OGGETTO: Procedimento di Valutazione di Impatto Ambientale, integrato ai sensi dell'art. 10, c.3 del D.Lgs. 152/2006 con la Valutazione di Incidenza di cui all'articolo 5 del D.P.R.357/1997, comprensivo dell'autorizzazione paesaggistica di cui all'art. 146 del D.Lgs. n. 42/2004 e della Verifica del Piano di Utilizzo delle Terre e Rocce da Scavo, D.P.R. 120/2017, art. 9, per il progetto: SS 67 "Tosco Romagnola" per i lavori di adeguamento del tratto tra la località S. Francesco in Comune di Pelago e l'abitato di Dicomano. Variante di Rufina (FI). Lotto 2A - 2B.

Osserva quanto segue

OGGETTO: Procedimento di Valutazione di Impatto Ambientale, integrato ai sensi dell'art. 10, c.3 del D.Lgs. 152/2006 con la Valutazione di Incidenza di cui all'articolo 5 del D.P.R.357/1997, comprensivo dell'autorizzazione paesaggistica di cui all'art. 146 del D.Lgs. n. 42/2004 e della Verifica del Piano di Utilizzo delle Terre e Rocce da Scavo, D.P.R. 120/2017, art. 9, per il progetto: SS 67 "Tosco Romagnola" per i lavori di adeguamento del tratto tra la località S. Francesco in Comune di Pelago e l'abitato di Dicomano. Variante di Rufina (FI). Lotto 2A - 2B.

Foto 9 planimetria delle interferenze

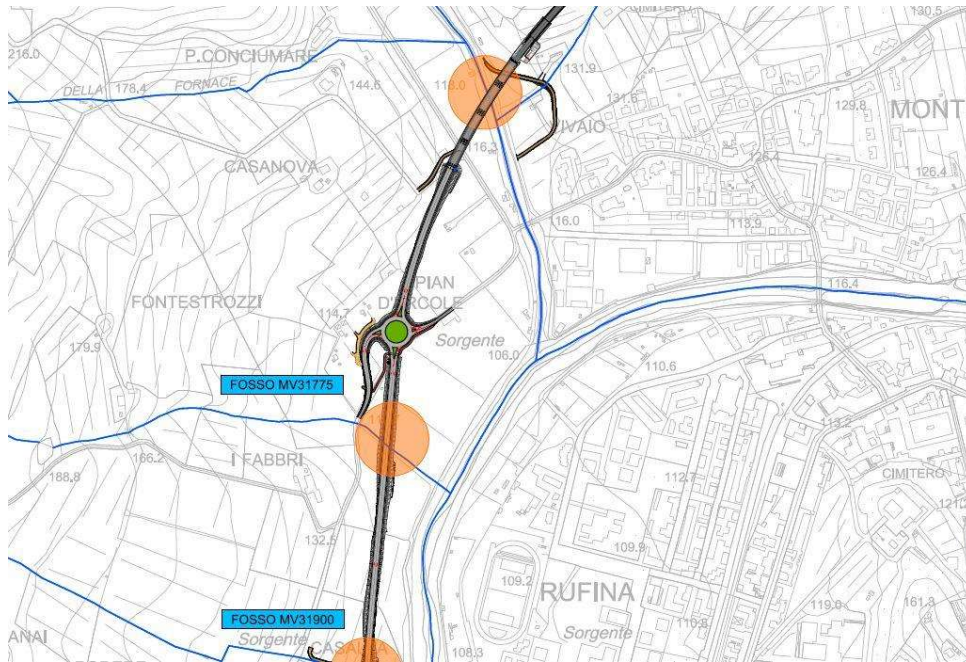
Stando al documento T00ID01IDRCI01A (planimetria delle interferenze), si fa notare che oltre ai punti evidenziati nei cerchi di colore arancio (che riguardano i fossi che il tracciato incontra lungo tutto il percorso – foto 9), ai fini delle interferenze nella zona di Pian D'Ercole (dove ribadiamo c'è un Albergo – Pian D'Ercole Resort) formato da una casa colonica con torretta oltre ad un altro immobile di più recente costruzione dove ci sono i miniappartamenti dell'Albergo (il tutto circoscritto da opere a difesa per il rischio idraulico), ci sono altri fossi di raccolta acque dei campi soprastanti (già accennato nelle precedenti Osservazioni).

In particolare proprio a ridosso della rotatoria di Pian D'Ercole, delle uscite e del tracciato. Ribadiamo che durante i periodi piovosi (anche intensi da qualche anno a questa parte, dovuti certamente al cambiamento climatico in atto), questi FOSSI che non hanno nessun nome, eccetto quello dato dai contadini del luogo, sono di primaria importanza, ma sembrano rimanere tombati dalla realizzazione dell'opera. Ciò comporterà oltre a far diventare delle pozze immense i campi che ne rimarranno allagati, sarà pericoloso per chi transiterà sulla vecchia Via Colognolese, dove c'è anche una postazione di cassonetti per i rifiuti urbani. Proprio a lato di questi, tra la cabina ENEL e i cassonetti, c'è un fosso che fa defluire l'acqua in Sieve (si vede anche da Google Maps – foto10). Che raccoglie l'acqua dei campi che si incanala lungo il fossetto lungo strada passando sotto la strada.

Foto 11

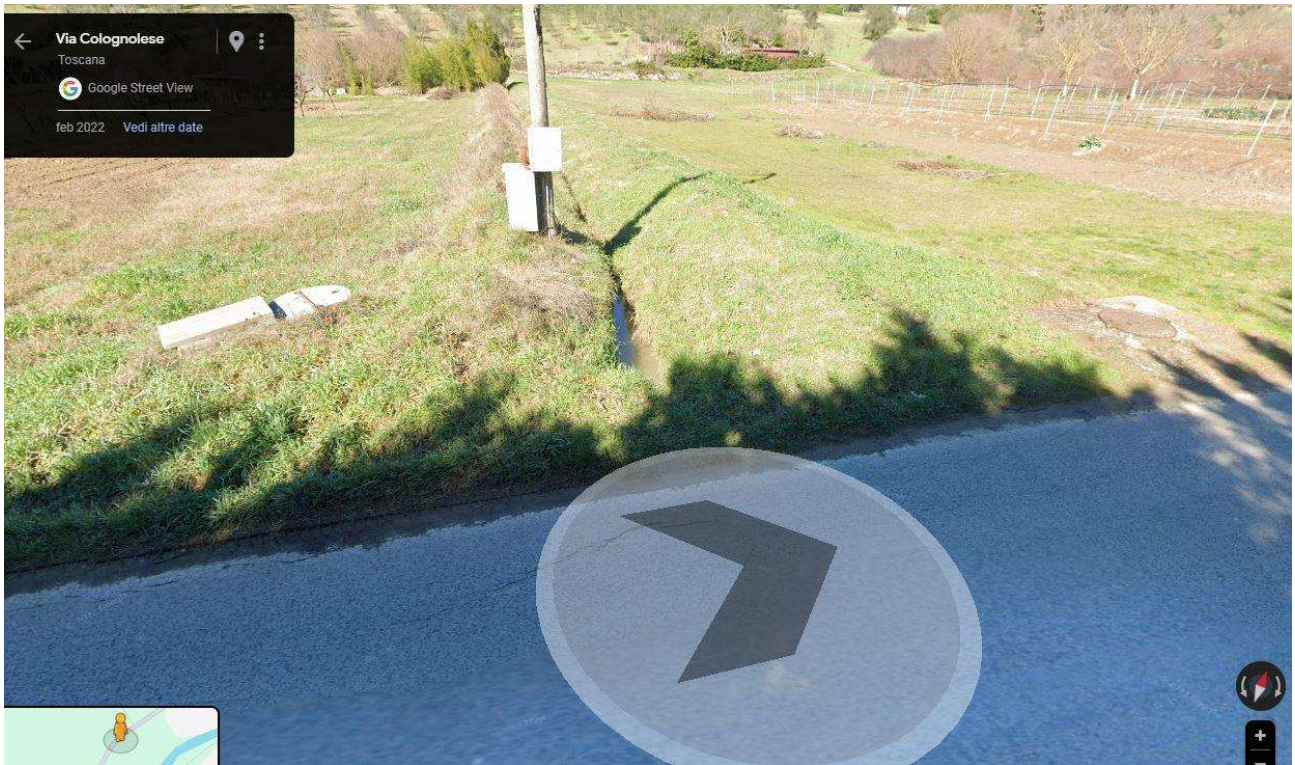
Poi ce n'è un altro poco dopo che raccoglie l'acqua dei campi, passa sotto strada e si inserisce in quello dell'Albergo (lungo il proprio confine) fino alla Sieve. Foto 11.

Qui un filmato dopo un po' di pioggia del fosso della foto sopra, ripreso dalla parte opposta alla strada di Via Colognolese (lungo il confine dell'Albergo, con la staccionata): <https://youtu.be/kKrEmAnWPCc>

Foto 5

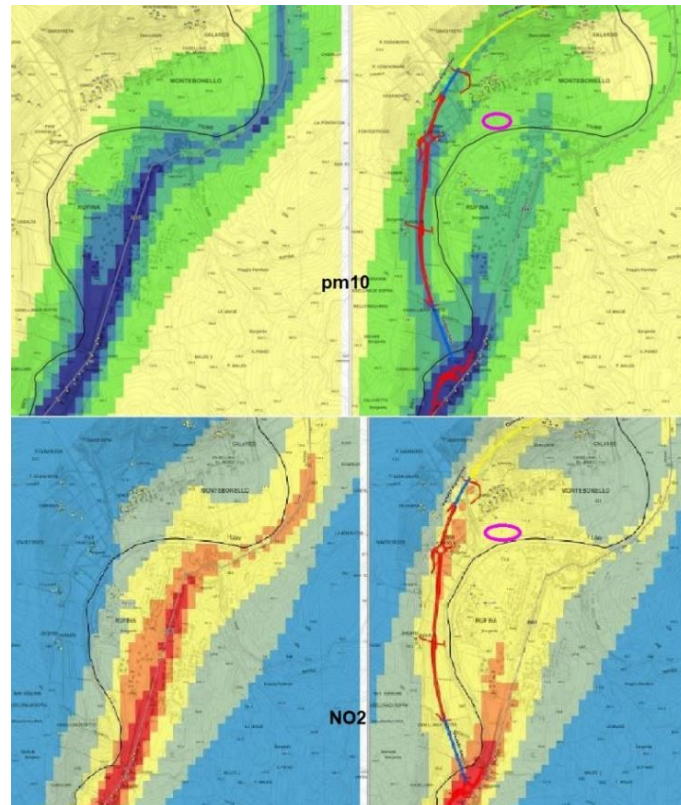
Oltre a questa mancanza, notiamo che comunque sia, in questa area, vi sarà un accumulo degli inquinanti visto lo sbocco anche della vicina galleria (a ridosso anche dei molti edifici che si trovano in quella zona). Per correttezza diciamo che la fabbrica insalubre è rimasta al centro del paese, e in un certo senso lo è anche di Rufina, anche se è separata dal fiume Sieve. Nella foto 5, il cerchio in rosa (a dx) è l’area dove è situata la fabbrica (in quella zona ci sono anche altre attività artigianali).

Nelle fotosimulazioni delle emissioni NO2, ci sembra strano anche che tutto il centro di Rufina (eccetto davanti alla Coop), rimanga tra 0,5 e 1 (mcg/mc – colore giallo). In quanto c’è anche la Stazione Ferroviaria con diversi parcheggi sempre pieni di auto, ed una circolazione interna che crea un movimento dovuto agli spostamenti tra scuola, lavoro, servizi, sport, quasi esclusivamente sempre nelle ore di punta. Ed è impensabile immaginare di diminuire il traffico interno e/o generato dalle attività locali, o che coloro che arrivano da Pontassieve o Dicomano, possano preferire la nuova variante per arrivare nel centro abitato di Rufina (con dispendio di km. inutili). A Rufina c’è anche un distributore di benzina, che si presume possa essere attrattivo per gli automobilisti per rifornirsi del carburante, anch’esso determina movimento dei mezzi in quel luogo (pesanti e non).

Foto 9

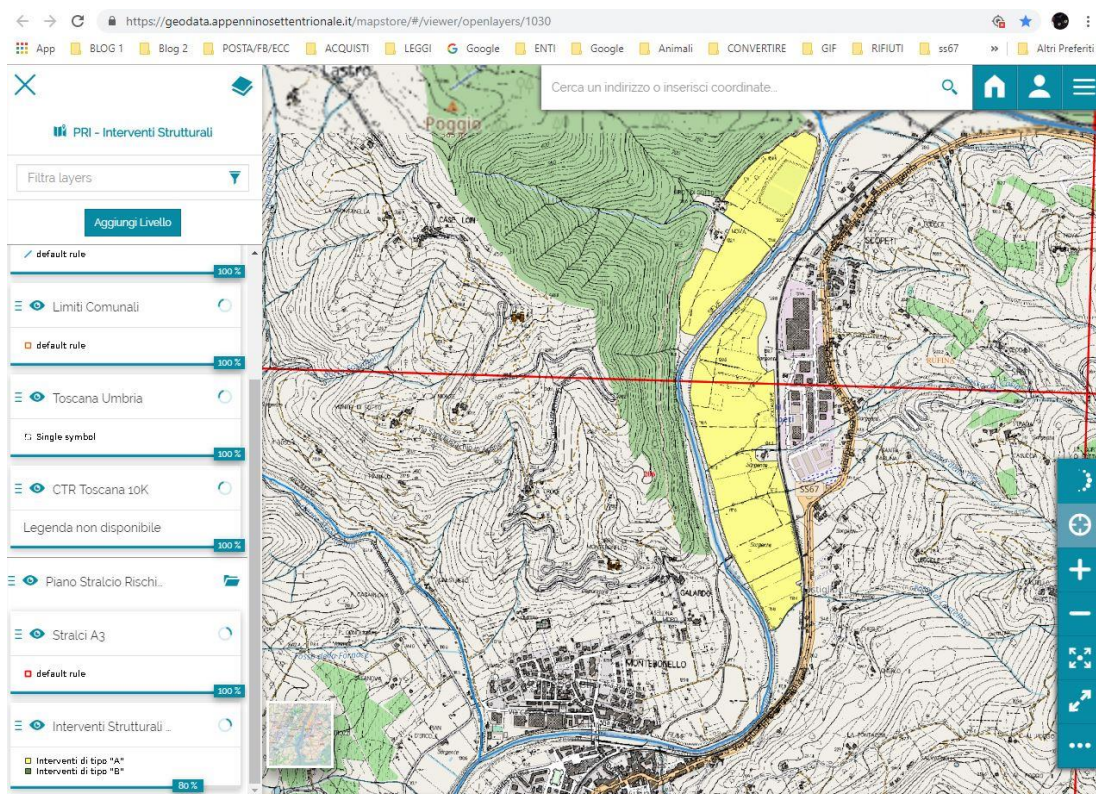
- **Casse di Espansione a Scopeti** ([Ordinanza Commissariale N°122 del 8/9/2022 Regione Toscana](#)).
Foto 9

I piloni del viadotto che esce dalla galleria per congiungersi alla rotatoria di Scopeti, ricadono in gran parte nella cassa di espansione in riva sinistra del fiume Sieve, dividendola in due. **Eventuali volumi compensativi alla naturale espansione dell'acqua in caso di esondazione, e per non aggravare il RISCHIO a valle, da dove vengono recuperati? Lo ribadiamo anche più avanti.**

Foto 17

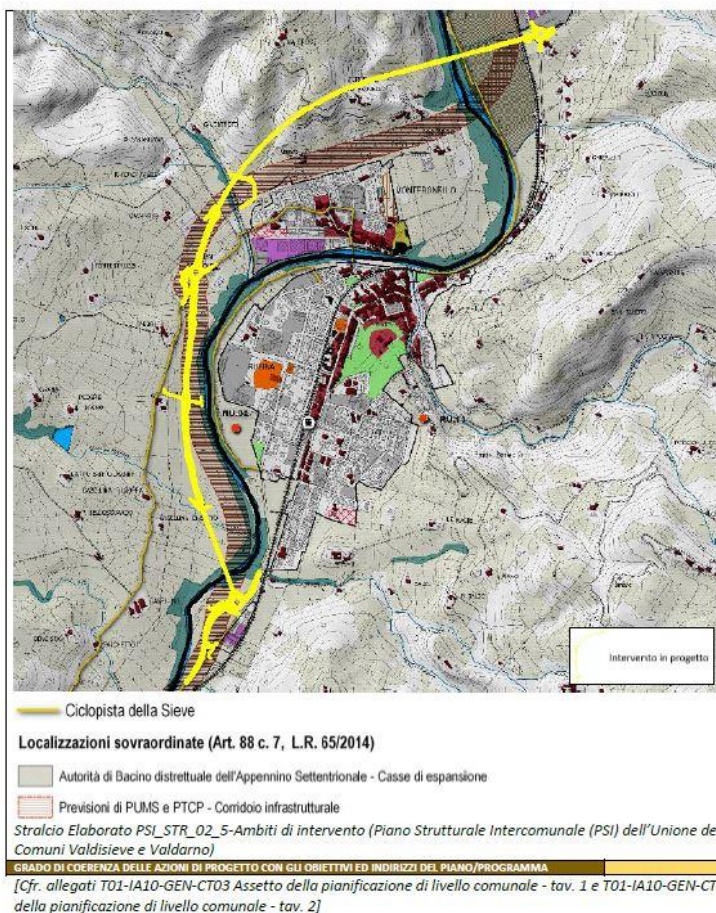
Inoltre percorre un tracciato completamente al di fuori del corridoio infrastrutturale previsto che era stato lasciato abbastanza largo proprio per permettere di adagiarsi il nuovo tracciato, anche se avesse avuto bisogno di qualche correzione, comunque rimanendoci dentro. Foto 17

E meno male che, sul lato di Pontassieve, dove scorre quasi per intero il progetto, doveva essere quasi tutto in “armonia” morfologica e seguire i lineamenti del paesaggio (con diversi tratti definiti “a tasca” ecc.). Anche la stessa Relazione del RU Pontassieve- Elab. A, si esprimeva in modo simile: *“L’insieme delle trasformazioni, compresa quella più importante del nuovo tracciato stradale della statale 67, dovrà essere pensato, progettato e realizzato tenendo conto dello straordinario paesaggio che attraversa questo territorio e della sua fragilità dovuta ai due fiumi, Sieve e Argomenna, che lo attraversano”*.

Foto 21

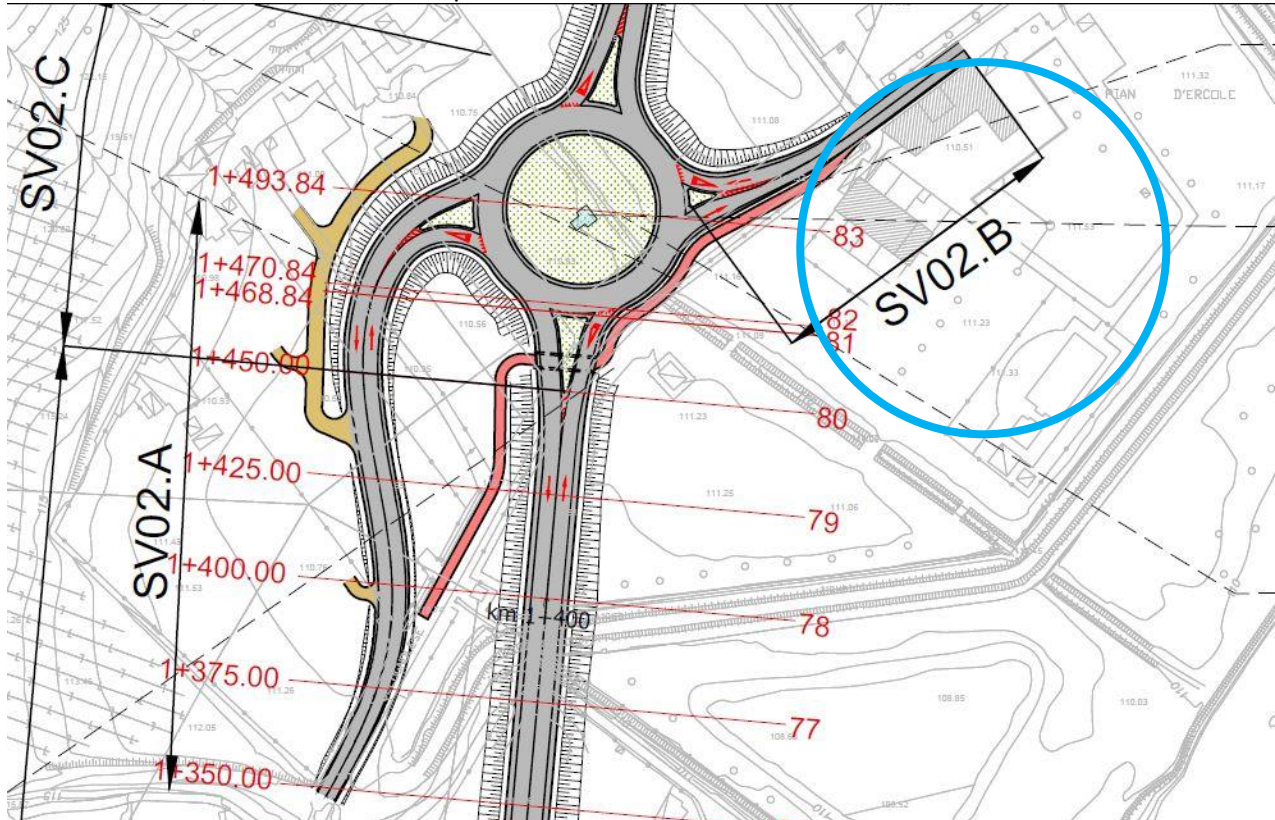
Intanto partiamo dal solito **rilevato** rispetto al piano di campagna: come si vede nelle foto 21 (T011A20GENPP01), 22 (rendering simulato) e 23 (Google Maps), l'**uscita** per Montebonello finisce quasi direttamente dentro alle finestre dell'Albergo Pian d'Ercole Resort (attualmente in vendita – cerchio blu). L'uscita è ancora in rilevato (stando al rendering) e passa proprio davanti al cancello e alle finestre della casa colonica principale (da dove passerà poi anche la mini pista ciclabile), e circa alla stessa altezza della palazzina dei mini appartamenti (subito sulla destra).

Nei campi dove è prevista la rotatoria ci sono diversi **canali di raccolta dell'acqua** proveniente dai campi e vigne sovrastanti, anch'essi pieni di fossi che si ricollegano a quelli in piano che poi defluiscono in Sieve. I 2 fossi principali rimangono completamente **TOMBATI** (come si evince dalle planimetrie) a causa: uno della rotatoria stessa, uno sia dallo svincolo ovest che dal tracciato principale (tutti in rilevato) minimo di 4 metri. Soprattutto quello sotto la rotatoria è già oggi causa anche di allagamenti dei campi durante piogge intense perché il materiale che viene portato dalla collina tende ad ostruirlo lungo il percorso, formando dei tappi. Che il materiale, durante la pioggia, venga trasportato dall'alto verso il basso sembrerebbe cosa palese da capire, a meno che non si faccia passare una tubazione enorme sotto strada fino alla Sieve (che piano piano però si riempirebbe, i contadini di quegli orti lo sanno bene, basta chiederlo a loro), ma non ci sembra di aver capito che sia così. Quindi quando ci saranno piogge intense quel punto costretto tra i rilevati di rotatoria, uscite e tracciato, diventerà una bella piscina.

Foto 24 pozzi e derivazioni

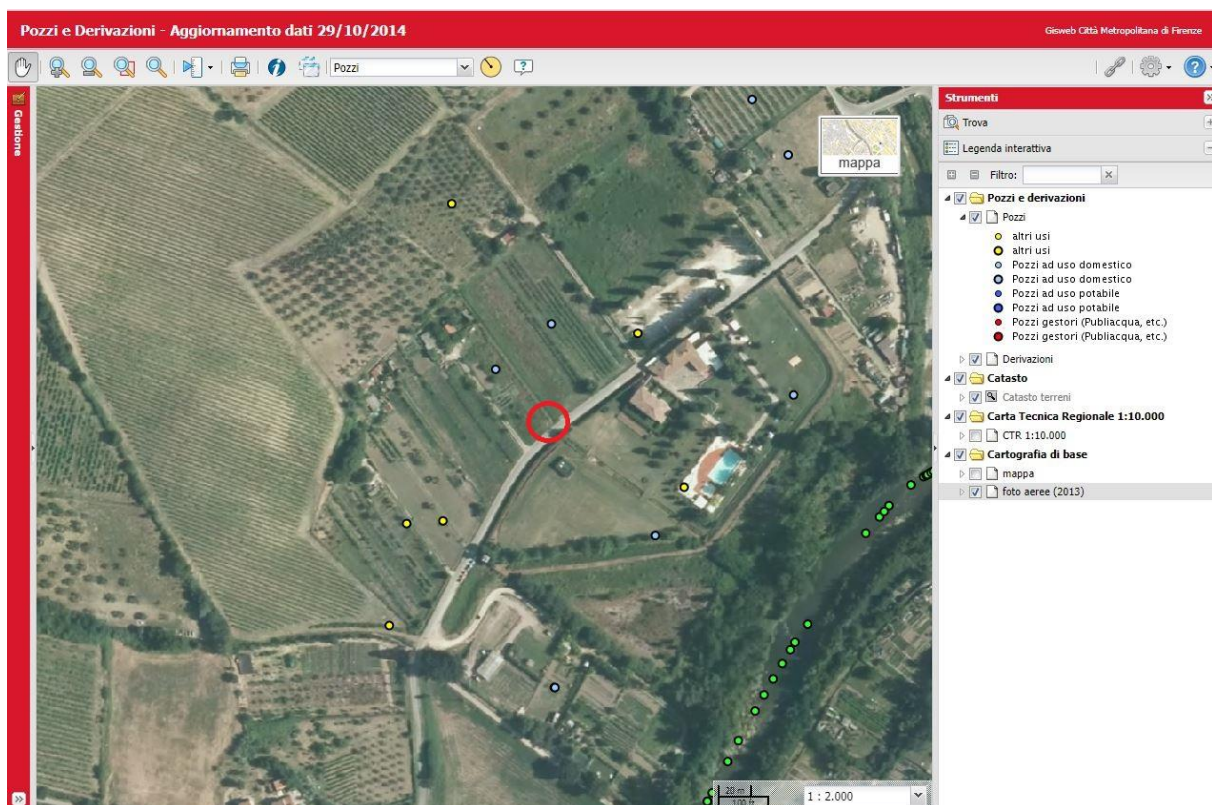
Addirittura un POZZO, a servizio di 3 famiglie (oltre agli orti) che vi hanno la residenza, RESTA completamente SOTTERRATO sotto la ROTATORIA. Stiamo scherzando? Foto 24

Nella foto sopra l'immagine della [mappa](#) dei pozzi e derivazioni della Città Metropolitana di Firenze, che tuttavia non è aggiornata, oltre a quello in rosso ne mancano anche altri (l'ultimo aggiornamento risale al 2014).
